日本機械学会「発電用原子力設備規格 維持規格（2012年版/2013年追補/2014年追補）」（JSME S NA1-2012/2013/2014）及び関連規格に関する技術評価書の策定について

「発電用原子力設備規格 維持規格
(2012年版/2013年追補/2014年追補) 」
(JSME S NA1-2012/2013/2014)
及び関連規格に関する技術評価書

令和元年6月

原子力規制委員会

図 3.2.25-2 シャルピー吸収エネルギー CVN と破壊靱性 J_{Ic} , J_Q の関係の比較⁹⁵

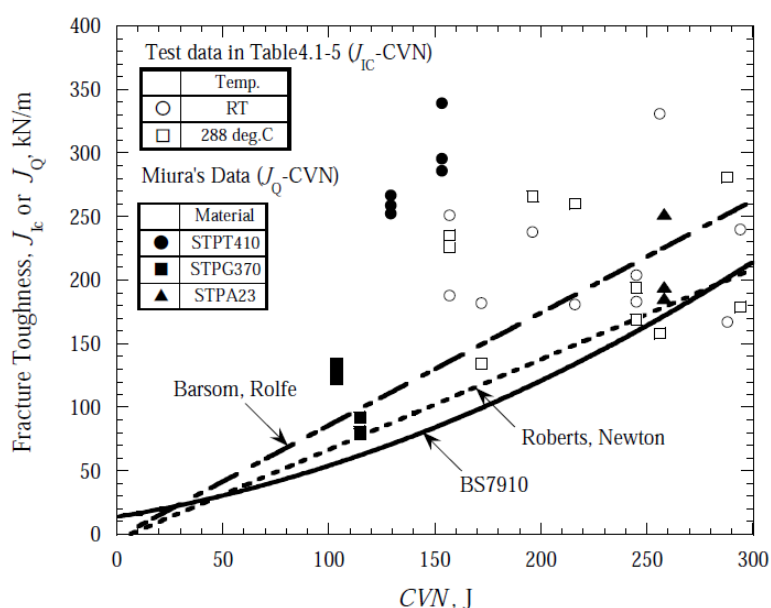
「添付E-12 フェライト鋼管の欠陥評価に用いる破壊靱性 J_{Ic} の規定」(2)式の国産材への適用性を確認することを目的に、フェライト鋼クラス2及びクラス3配管のSTPT410炭素鋼、STPG370炭素鋼及びSTPA23低合金鋼の母材について、シャルピー衝撃試験及びコンパクトテンション(CT)試験片による破壊靱性試験を実施した結果が解説E-29「クラス2、3機器の欠陥評価」の参考文献^{95,98}に示されている。「図3.2.2.25-2 シャルピー吸収エネルギーCVNと破壊靱性 J_{Ic} , J_Q の関係の比較」は、シャルピー吸収エネルギー(CVN)と破壊靱性(J_{Ic} , J_Q)

これら試験は、炭素鋼 3 鋼種の母材に関するもので、溶接部のデータは含まれていない。ただし、破壊靱性試験が要求される部位の溶接金属や熱影響部に関しては、溶接規格¹⁰⁰により、破壊靱性値が母材と同等以上であることが規定されている。よって、添付 E-12(2)式 (BS7910 の相関式) の保守性が高いことも考慮し、破壊靱性試験が要求される部位については溶接部を含めて、同式を適用することは、妥当と判断する。

表 4.1-8 「図 IB-2500-17-1 セーフエンドまたは管の同種および異種金属溶接継手
(その 3-1)」に係る読替表

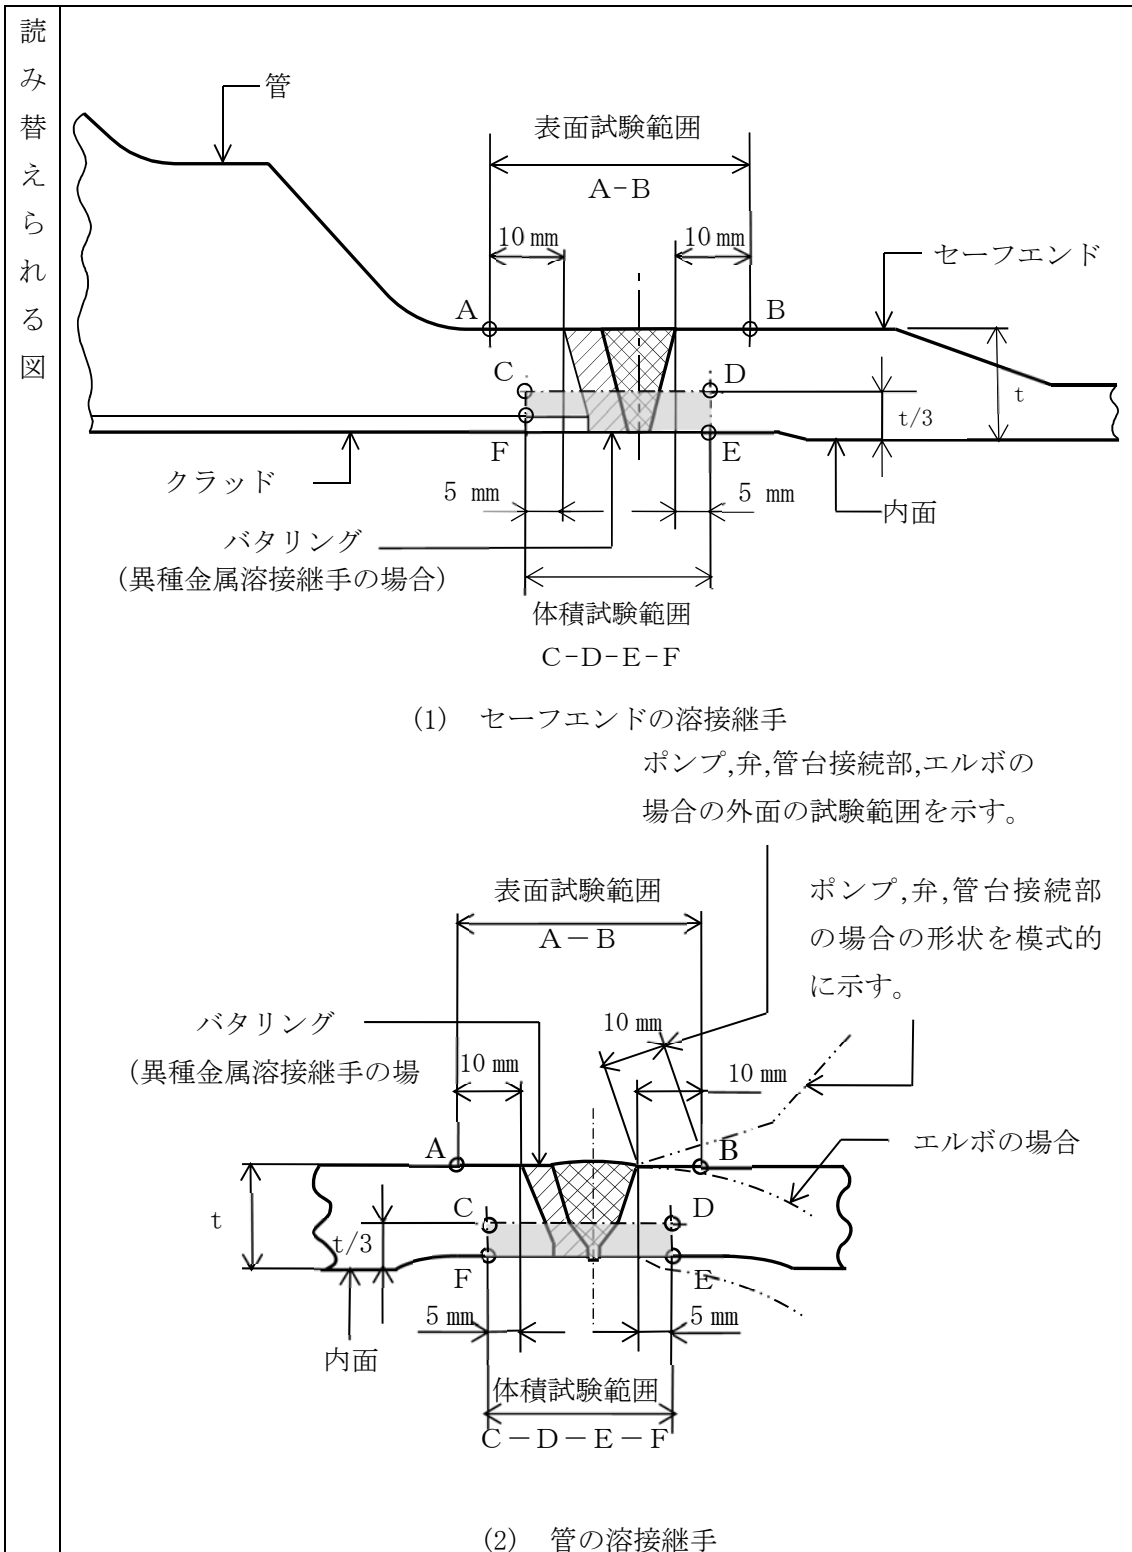
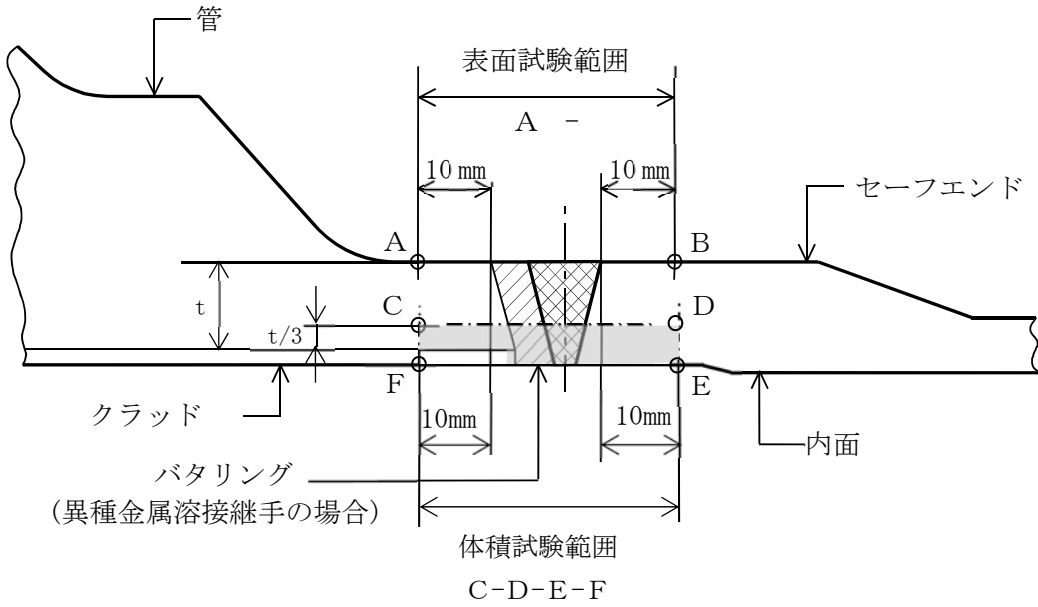
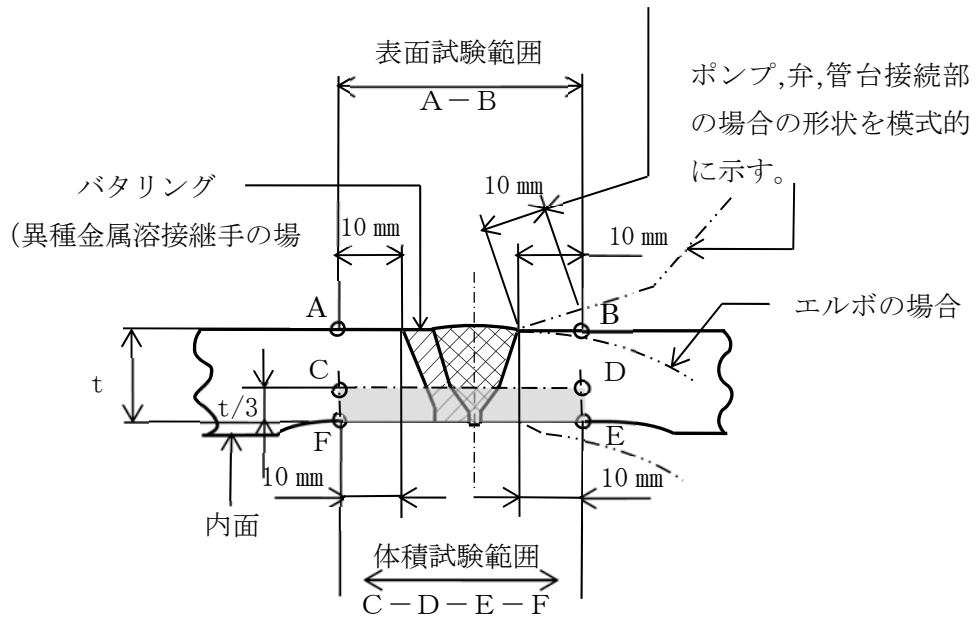
追加された「図 IB-2500-17-1 セーフエンド又は管の同種および異種金属溶接継手（その 3-1）」(1)及び「図 IB-2500-17-2 セーフエンド又は管の同種および異種金属溶接継手（その 3-2）」(1)の溶接部は、クラッドありの管台の内径に合わせてセーフエンド側で面一にした取合構造をしており、管台先端部の厚さは溶接部を挟んで異なる。しかしながら、「図 3.2.2.8-2 管台溶接部の検査範囲」に示すように、管台側厚さを基準とした内面側 1/3 の位置（C 点）は、先端部の厚さを基準とした内面側 1/3 の位置よりも外面側にあり、管台側厚さを基準とした検査範囲は先端側の厚さを基準とした検査範囲をカバーする。したがって、「図 IB-2500-17-2 セーフエンド又は管の同種および異種金属溶接継手（その 3-1）」(1)及び「図 IB-2500-17-2 セーフエンド又は管の同種および異種金属溶接継手（その 3-2）」(1)は妥当とは判断されず、セーフエンドの溶接継手の検査範囲は管台側厚さ(tn)を基準として決める必要がある。

- 1) 外面の溶接止端部からの距離が 5mm の位置が内面の止端部から 10mm 以上を確保できるベベル角度を有する開先である場合
- 2) 外面側開先端部から片側に 5mm 以上の幅を有する化粧盛りを行っていることが明らかな場合

表 4.1-9 「図 IB-2500-17-2 セーフエンドまたは管の同種および異種金属溶接継手
(その 3-2)」に係る読替表

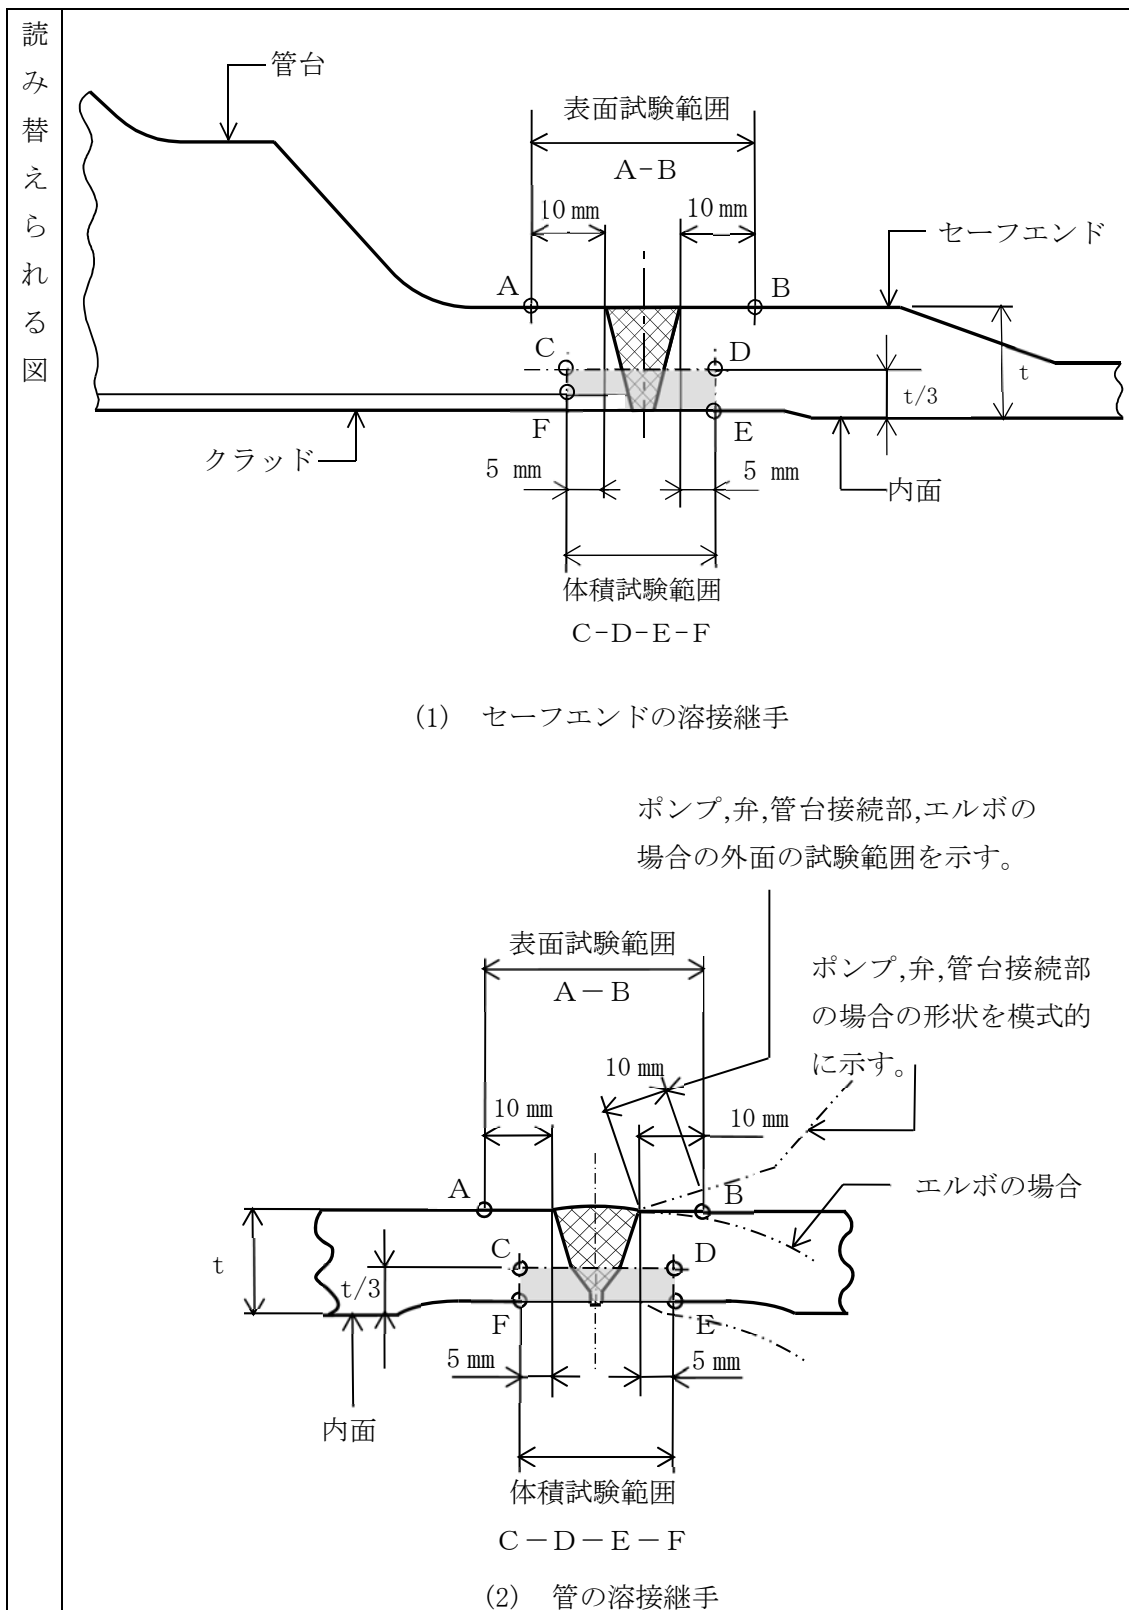
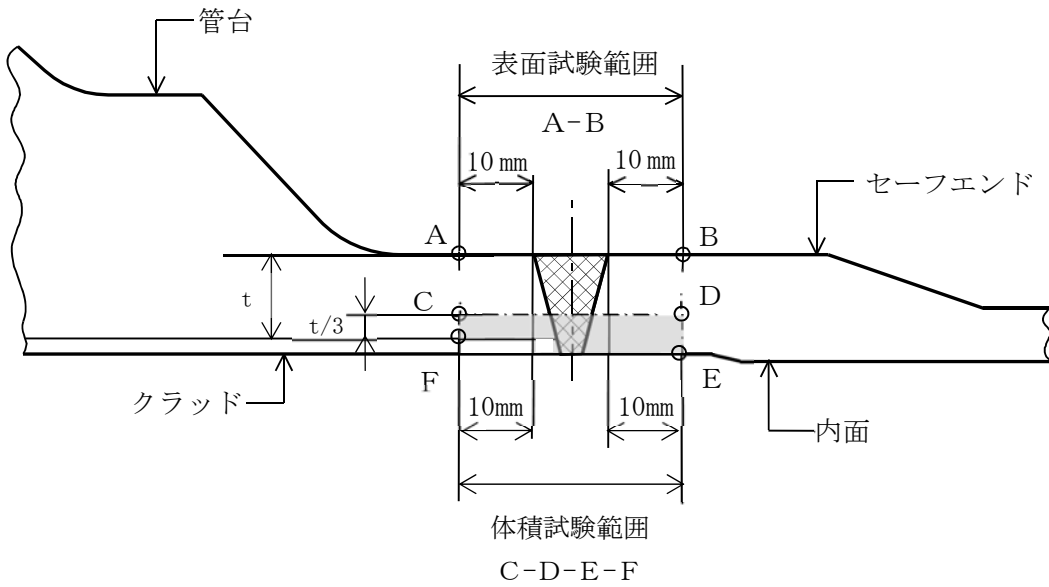
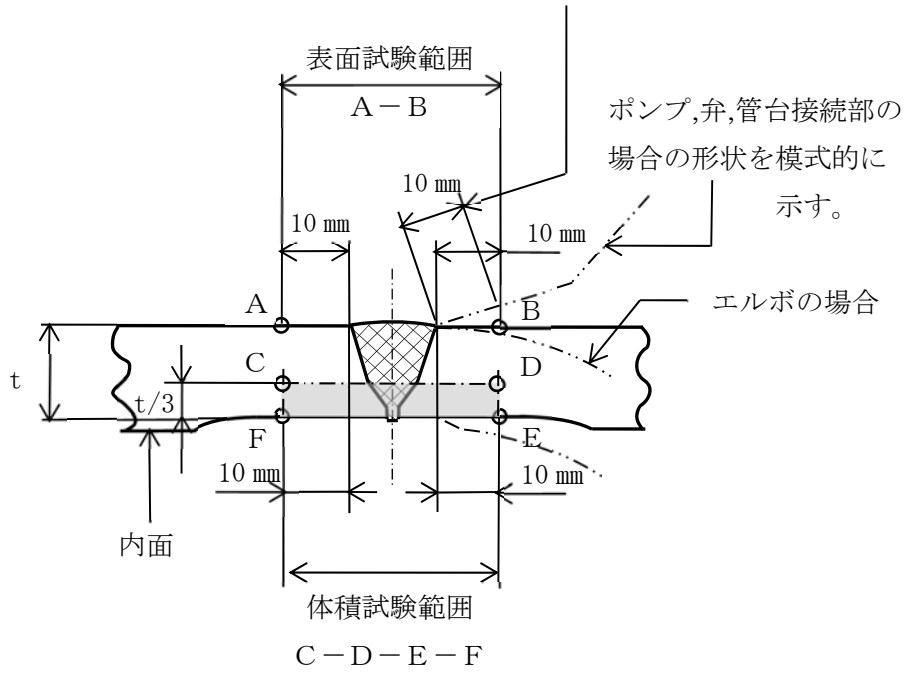
また、維持規格 2012 年版 (2014 年追補までの含む) の図 IB-2500-17-1 セーフエンドまたは管の同種および異種金属溶接継手(その 3-1)」(2) 管の溶接継手及び図 IB-2500-17-2 セーフエンドまたは管の同種および異種金属溶接継手(その 3-2) (2) 管の溶接継手においても、管の内面側 1/3 の位置は上と同様な理由で溶接部の厚さを基準とすることが必要である。

- 1) 外面の溶接止端部からの距離が 5mm の位置が内面の止端部から 10mm 以上を確保できるベベル角度を有する開先である場合
- 2) 外面側開先端部から片側に 5mm 以上の幅を有する化粧盛りを行っていることが明らかな場合
